**RELATÓRIO DE VISITA À OBRA, nº 40– Etapa 2 (RVTo 40 - E2)**  
**Clínica Felina Veterinária**

<b>Código:</b> HFEO	<b>Local:</b> Rua Archibaldo Baleeiro, 85. Rio Vermelho, Salvador – Bahia.
<b>Arquiteta responsável:</b> Lorena Saab	
<b>Data:</b> 08/01/2019	<b>Participantes:</b> Lorena (arquiteta), Andrea (ilustradora), Ângelo (Gráfica), Antônio (instalador dos adesivos), Ilka (cliente).
<b>Duração:</b> 4h30min

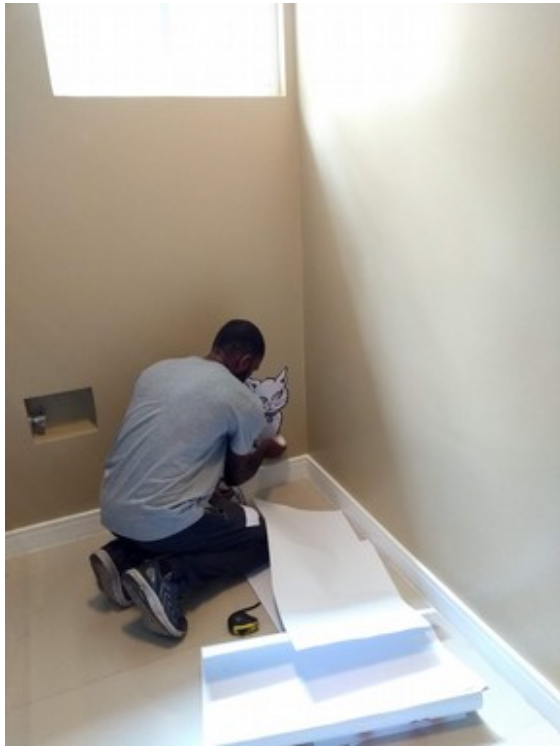
FIGURA 3 – Foram feitas as colagens dos adesivos de gatos em conjunto com a ilustradora. Faltou apenas um gatinho no corredor que foi impresso com defeito, mas será refeito e instalado amanhã de manhã.

FIGURA 4 – Foi instalado o poema de Vinícius de Moraes na parede do Estar. No entanto, todos os presentes concordaram que a iluminação não contribuiu para a boa leitura do texto. Assim, Sr. Ângelo se dispôs a fazer uma nova impressão na cor preta e colar sobre o texto que foi instalado na parede. Previsão: amanhã de manhã. O instalador também fará alguns retoques na pintura, nos pequenos pontos onde houve descasque por conta da instalação do texto.

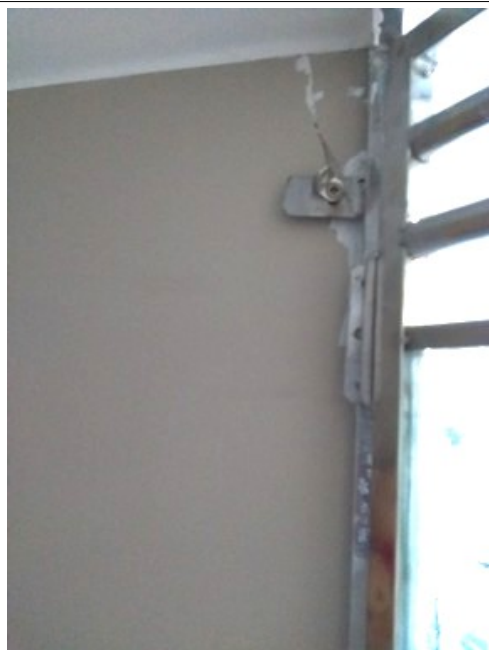
FIGURA 6 – Ralo do Lavabo já instalado. Faltando rejuntar suas bordas. Ver se ainda tem o rejunte branco, senão, providenciar para esta e outras demandas gerais da clínica.

FIGURA 7 – Retirar e reinstalar algumas portas dos gatis, desentortando as dobradiças, e virando-as para a parede (ver Isolamento).

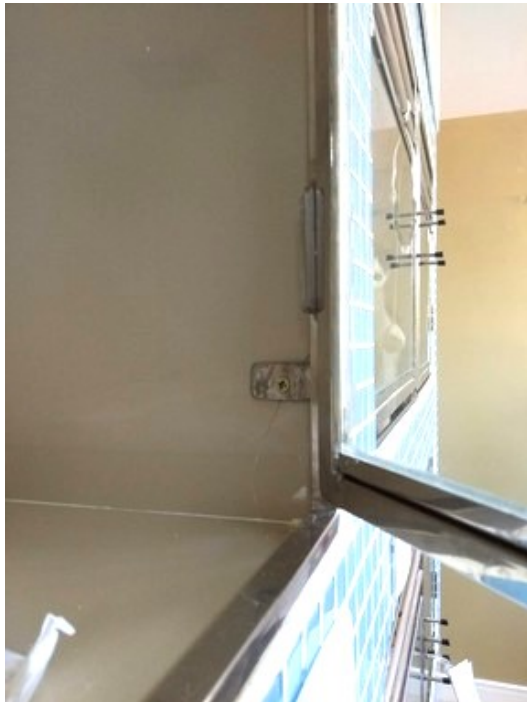
FIGURA 9 – Alguns porcelanatos que racharam durante a instalação das portas deverão ser trocados (ver vista dos gatis em anexo com orientações).

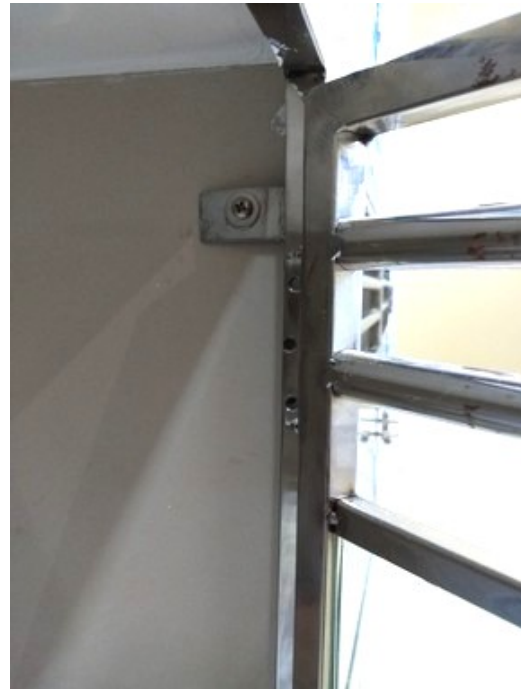
FIGURA 10 – As dobradiças que foram aparafusadas com arruelas não danificaram os porcelanatos. Providenciar a compra das arruelas que faltam para reinstalação das portas que não tiveram este recurso.
